**Projeto de Integração do Rio São Francisco
com Bacias Hidrográficas do Nordeste Setentrional**

PROCEDIMENTOS E RECOMENDAÇÕES DE REFORÇO DAS PASSARELAS JÁ EXECUTADAS

885-MIN-ISF-NT-A0233

Junho/2014

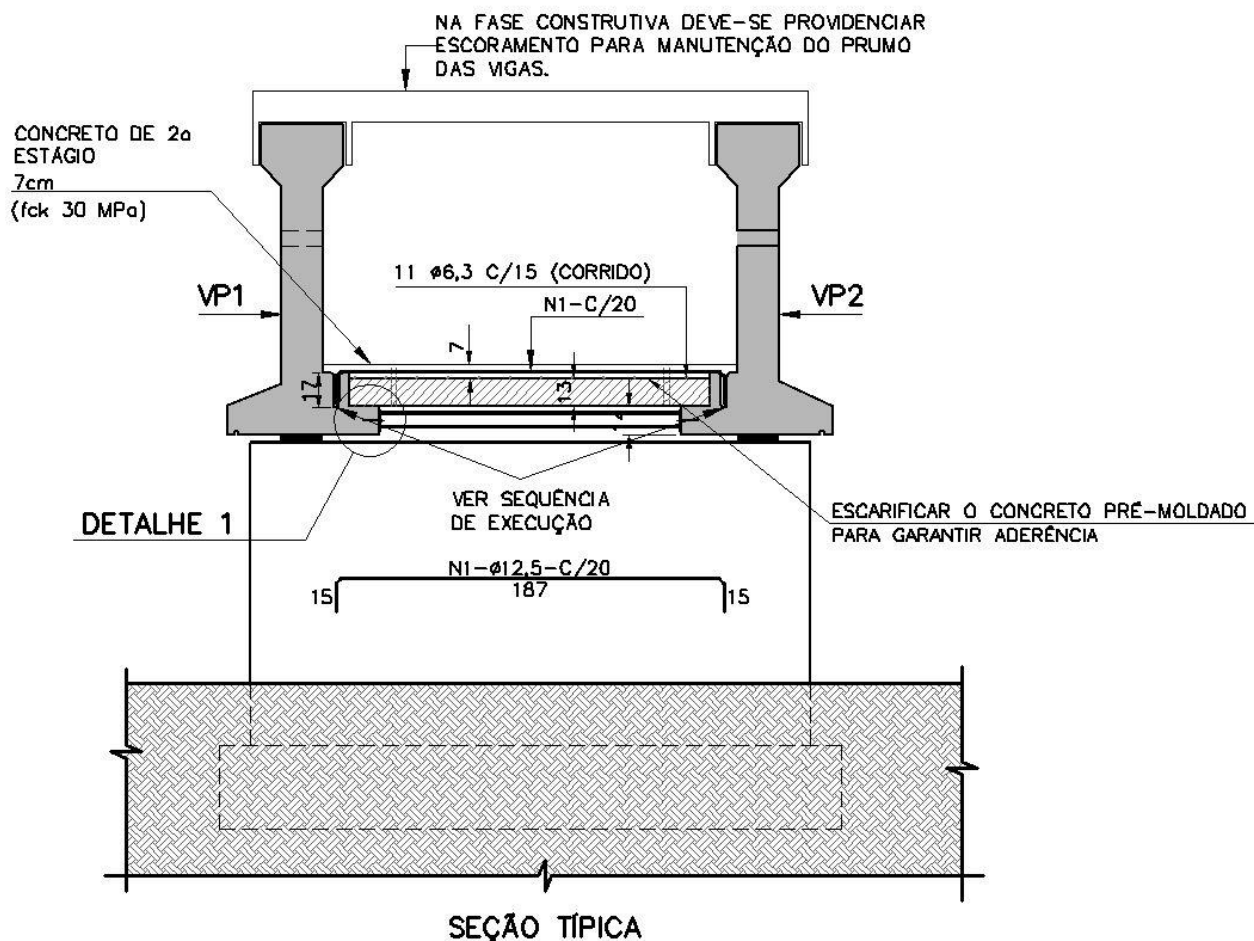
De acordo com o memorial de cálculo, nesta fase de funcionamento das estruturas das passarelas (com aplicação apenas de carga permanente), a flecha prevista em projeto corresponde a um valor de $15 \cdot 109 / 20 = 82 \text{ mm}$.

- A passarela 1555 apresenta valores de 50mm a 78mm no meio do vão, ou seja, dentro da faixa prevista. Recomenda-se a liberação dessas vigas para execução do reforço (laje e perfil de travamento).

- A passarela 1556 apresenta valores de 89mm a 144mm no meio do vão, muito acima da faixa prevista. Recomenda-se uma vistoria mais criteriosa dessas vigas, em termos de qualidade do concreto e da abertura de fissuras, e eventualmente a sua substituição.

- A passarela 1558 apresenta valores de 16mm a 58mm no meio do vão, bem abaixo do previsto, o que pode ser consequência da aplicação da contraflecha de projeto. Recomenda-se a liberação dessas vigas para execução do reforço (laje e perfil de travamento).

- Nas passarelas 1555 e 1558 há casos de que a flecha no meio do vão é menor do que no quarto do vão, o que indica que esta ocorrência pode ser fruto de erro de levantamento ou de execução.

- Recomenda-se que nas próximas passarelas a contraflecha seja aumentada para 75 mm.

LOCAL Lote 01 passarela 1555 Est.: 1145+13,20

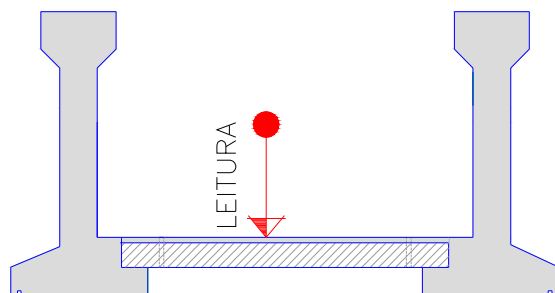
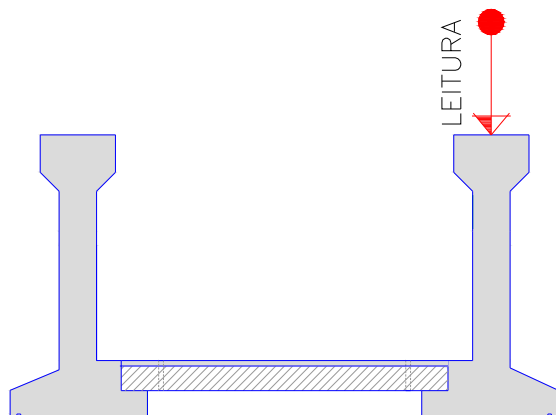
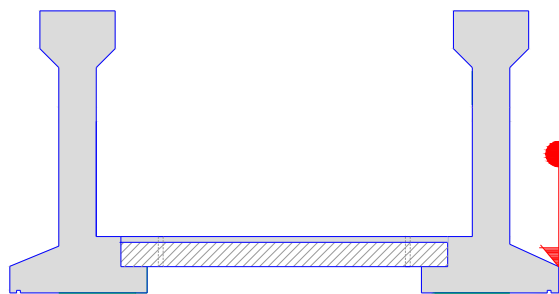
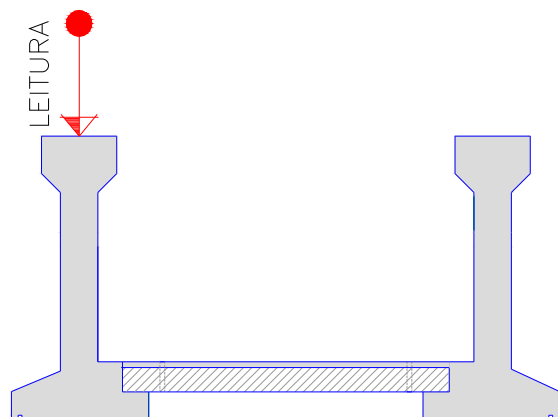
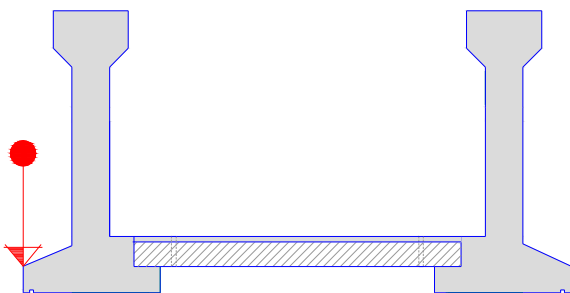
- a passarela 1555 apresenta valores de 50mm a 78mm no meio do vão, ou seja, dentro do previsto. Recomenda-se a liberação dessas vigas para execução do reforço (laje e perfil de travamento).

LOCAL Lote 01 passarela 1556 Est.: 1418+3,20

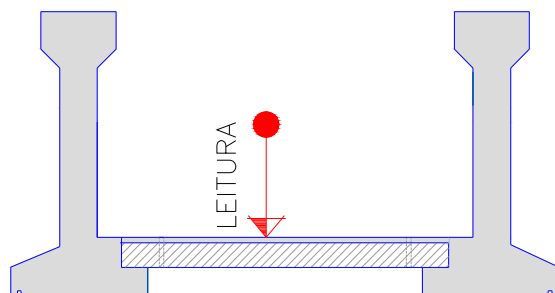
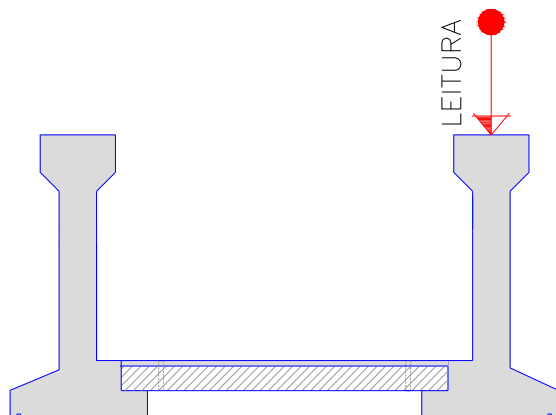
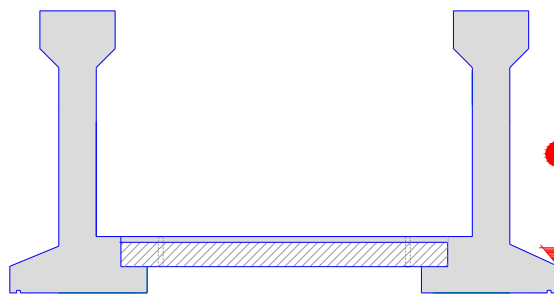
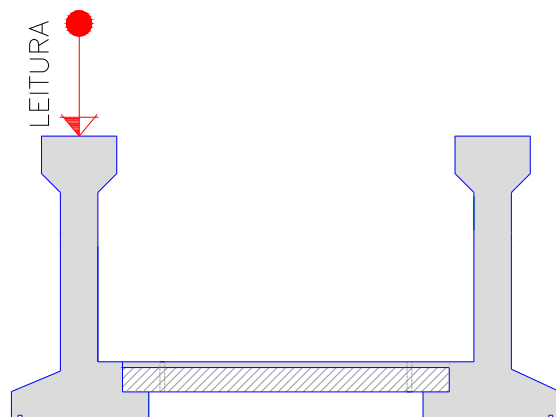
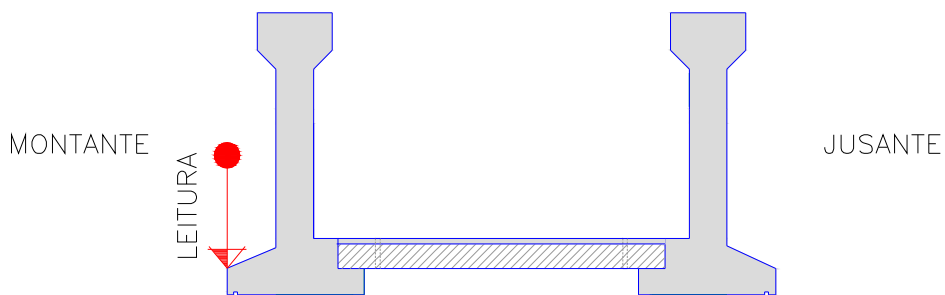
- a passarela 1556 apresenta valores de 89mm a 144mm no meio do vão, muito acima do previsto. Recomenda-se uma vistoria mais criteriosa dessas vigas (em termos de qualidade do concreto e abertura de fissuras), e eventualmente a sua substituição.

Lote 01 passarela 1558 Est.: 1874+13,20

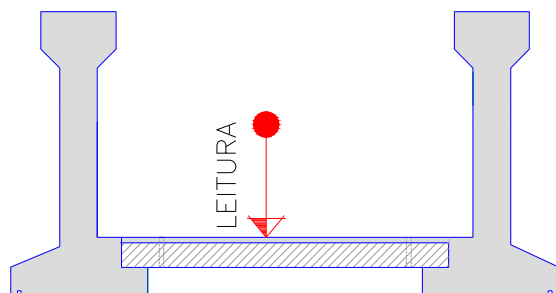
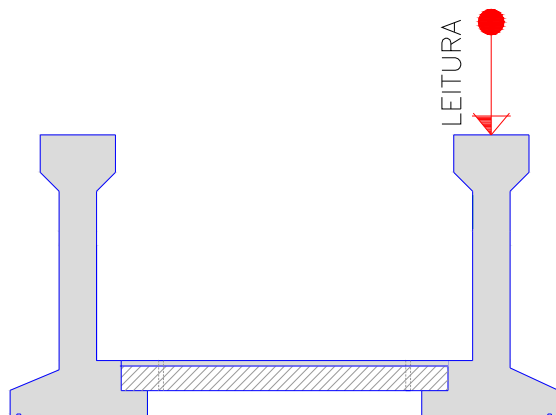
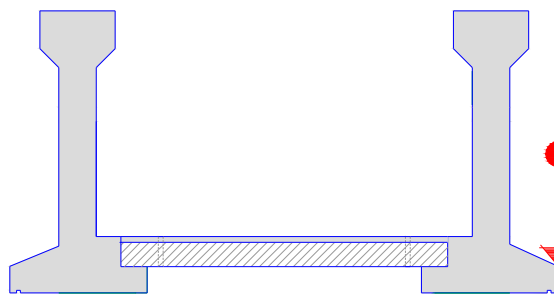
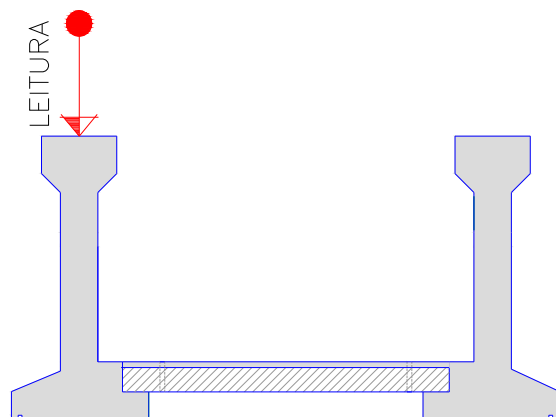
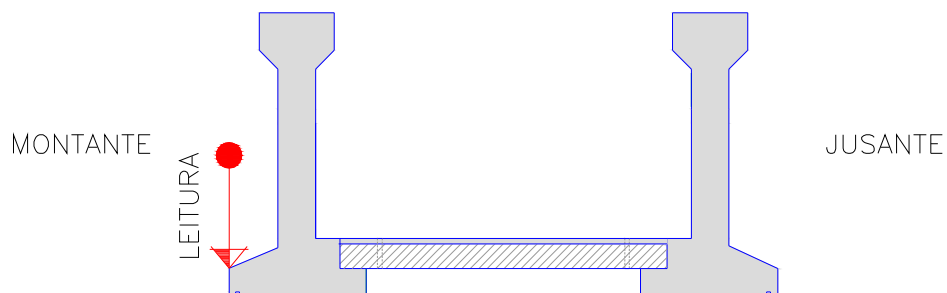
- a passarela 1558 apresenta valores de 16mm a 58mm no meio do vão, bem abaixo do previsto, o que pode ser consequência da aplicação da contraflecha de projeto. Recomenda-se a liberação dessas vigas para execução do reforço (laje e perfil de travamento).
